NOTRE-DAME de BELLECOMBE

OAP 5

**Objet** : Enquête publique de la révision du PLU

Nous vous sollicitons pour une demande de rectification de certaines règles du PLU arrêté le 5 février 2020, en vue de l'urbanisation future du secteur du Montrond, qui se situe en zone 1AU et est concerné par l'Orientation d'Aménagement 5.

Etude de faisabilité PLU actuel – vue depuis la route du Chardonnet avec Hmax 14 mètres

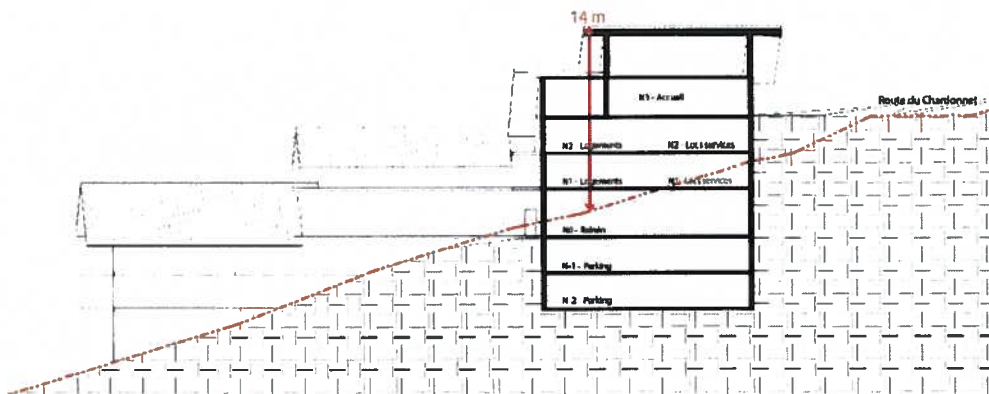
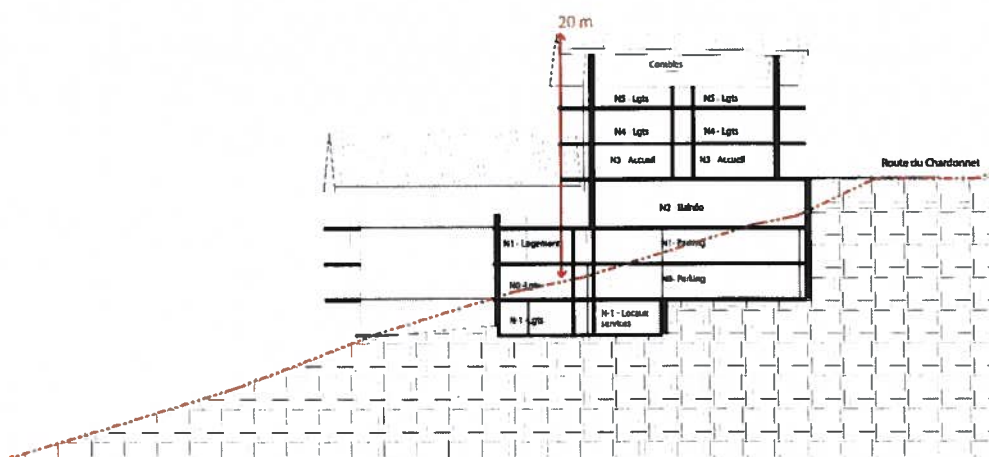
Le PLU indique que « dans les secteurs OAP 5, 6 et 7, la hauteur des constructions ne doit pas excéder 14 mètres » au faîtage, vis-à-vis du terrain naturel et du terrain fini après travaux, si celui-ci est plus bas que le TN.

Le terrain du Montrond connaît une forte pente, descendant vers le Nord Est, directement en contrebas de la route du Chardonnet. Cette configuration, associée à une hauteur limitée à 14 mètres, réduit considérablement les possibilités de déploiement de façades au sud (à l'amont), limitant ainsi l'ensoleillement du bâtiment. Par ailleurs, cette règle induit l'implantation d'un bâtiment qui arriverait quasiment en contrebas de la route du Chardonnet, ce qui génère un rapport à la rue très peu qualitatif et complexe à gérer en termes d'accès et de déneigement (voir schéma ci-dessous).

**Nous pensons qu'augmenter la hauteur maximale à 20 mètres au faîtage permettrait de profiter davantage de l'orientation sud-ouest, d'offrir une vraie façade à la route du Chardonnet tout en gagnant en compacité, ce qui relève d'un enjeu majeur tant sur le plan écologique qu'économique. Enfin, l'absence de voisinage réduit l'impact que pourrait avoir cette augmentation de hauteur sur des tiers.**

Etude de faisabilité PLU actuel – vue d'ensemble avec Hmax 14m (impose l'étalement)

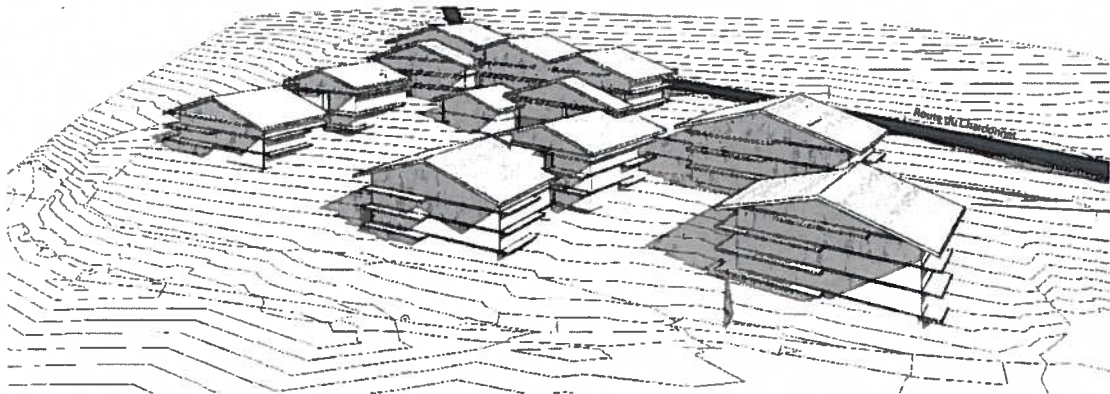
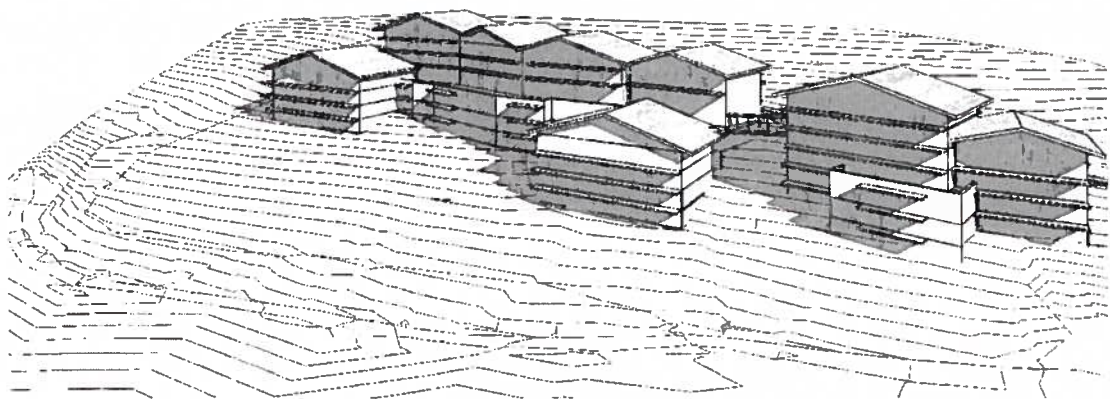
La forte pente, associée à cette limite de hauteur, induit un fort étalement du bâtiment, ce qui augmente l'imperméabilisation du terrain et le coût de la construction.
